Rapport de contrôle d'installations électriques à basse et à très basse tension

RÉF. 34/2026/59862/D01:1

DATE DU CONTRÔLE 17/03/2026 (13:00 - 13:35) AGENT VISITEUR Olivier Dodet
ADRESSE DU CONTRÔLE Rue Thiniheid 82 - 4801 Verviers TYPE DE CONTRÔLE Visite de contrôle (6.5)

Adresse de l'installation	Rue Thiniheid 82 - 4801 Verviers
Type de locaux	Unité d'habitation (maison)
Objet du contrôle	Demande dans le cadre d'une vente
Propriétaire	
Responsable des travaux	non communiqué
Dérogations applicables/appliquées	Installations électriques domestiques ancien RGIE (8.2.2.)

Schéma(s) unifilaire(s) de l'installation

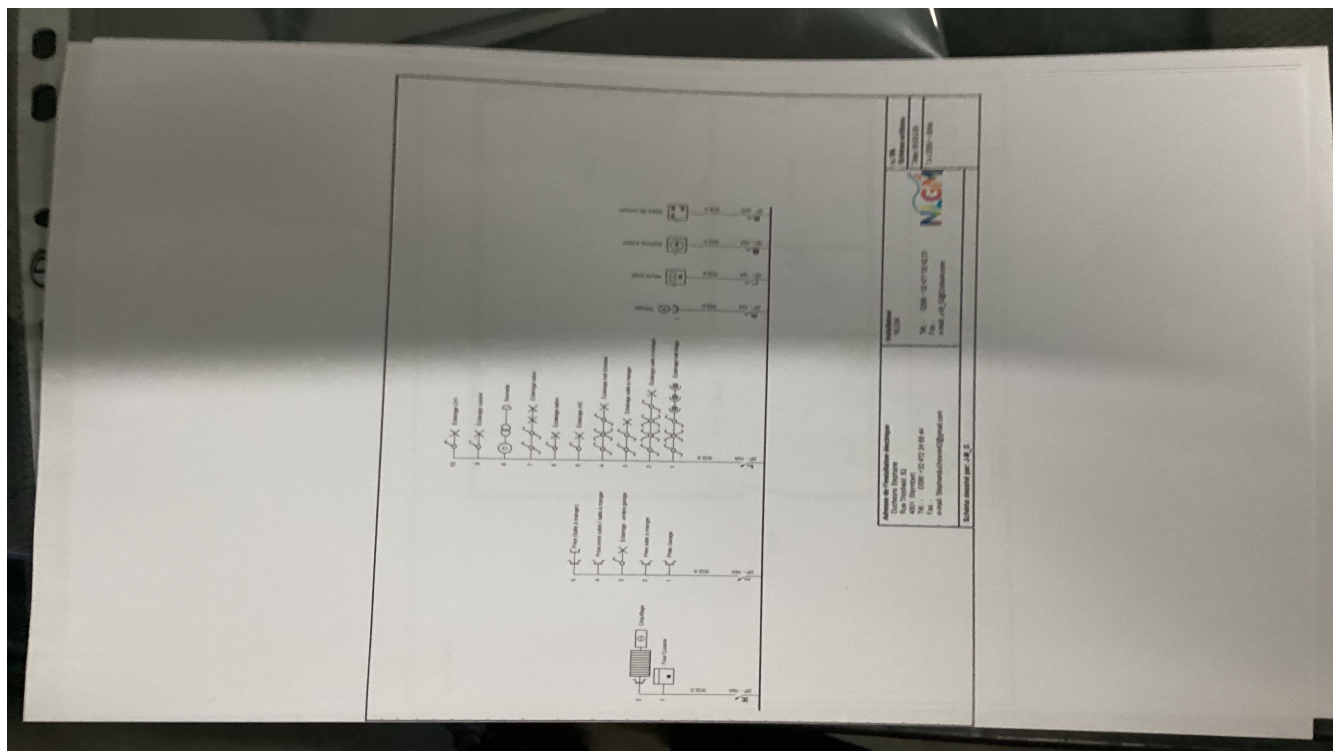
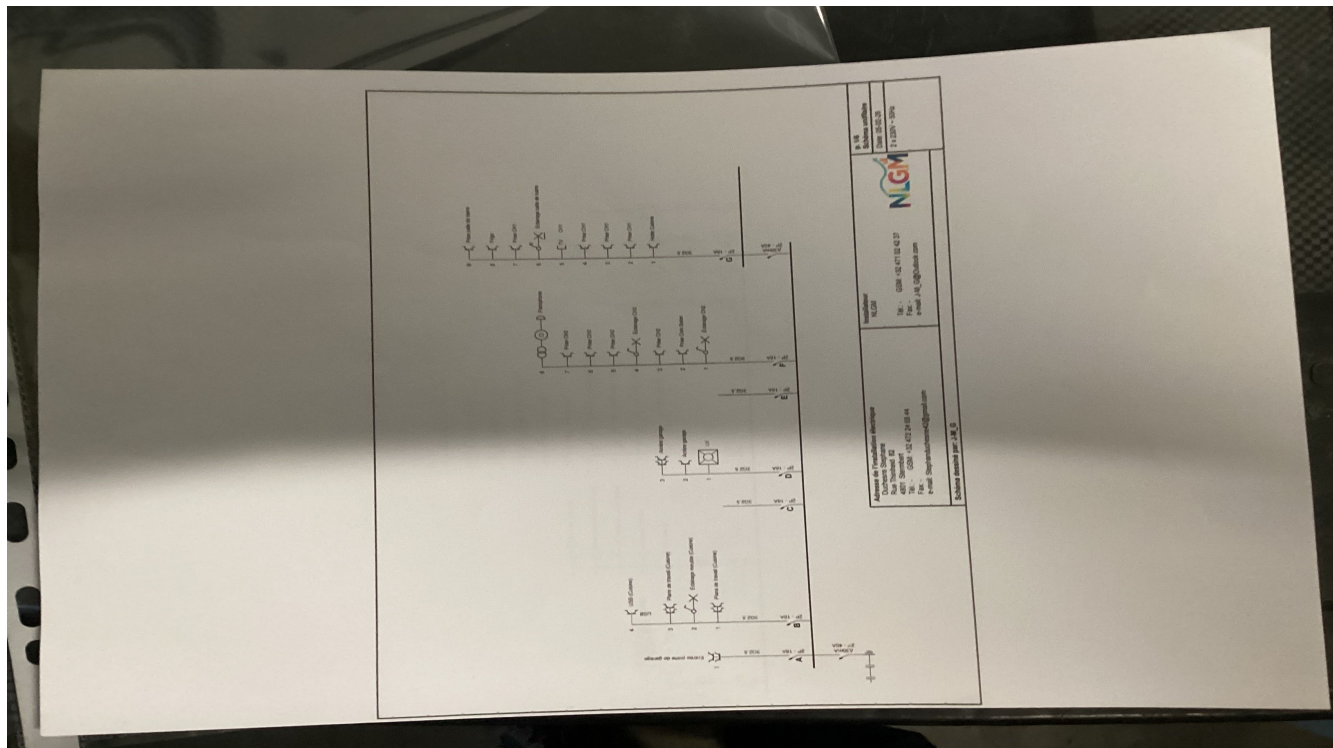
Conformité schéma(s) unifilaire(s) et plan(s) de position Pas OK | Nombre de tableaux 1 | Nombre de circuits 13 + 1 réserve

- Le câble d'alimentation du tableau principal n'est pas conforme. - 4.4.1.5.;4.3.3.;5.2.7.
- La correspondance entre les repérages sur le tableau et les schémas n'est pas réalisée correctement. - 3.1.2.;6.4.6.;6.5.7.;9.1.2.

- Un ou des socles de prises de courant ne comportent pas une sécurité enfant. - 4.2.2.3.
- N'est pas renseigné sur les schémas unifilaires et plans de position l'adresse de l'installation, les coordonnées du responsable des travaux et du propriétaire. Ces derniers devront signer et dater ces schémas. - 3.1.2.;6.4.6.;6.5.7.;9.1.2.

- Les schémas unifilaires et plans de position doivent renseigner l'adresse de l'installation, les coordonnées du responsable des travaux et du propriétaire. Ces derniers devront signer et dater ces schémas.
- Lors d'une rénovation de l'installation électrique, les dérogations pourraient ne plus être appliquées.
- Il convient de placer un câble de liaison équivalent au principe de la double isolation entre le compteur et le tableau contenant le différentiel général. Sinon, il faut placer le dispositif différentiel général le plus près possible des bornes aval du compteur GRD et le câble entre le compteur et ce dispositif différentiel doit être mis sous tube isolant.
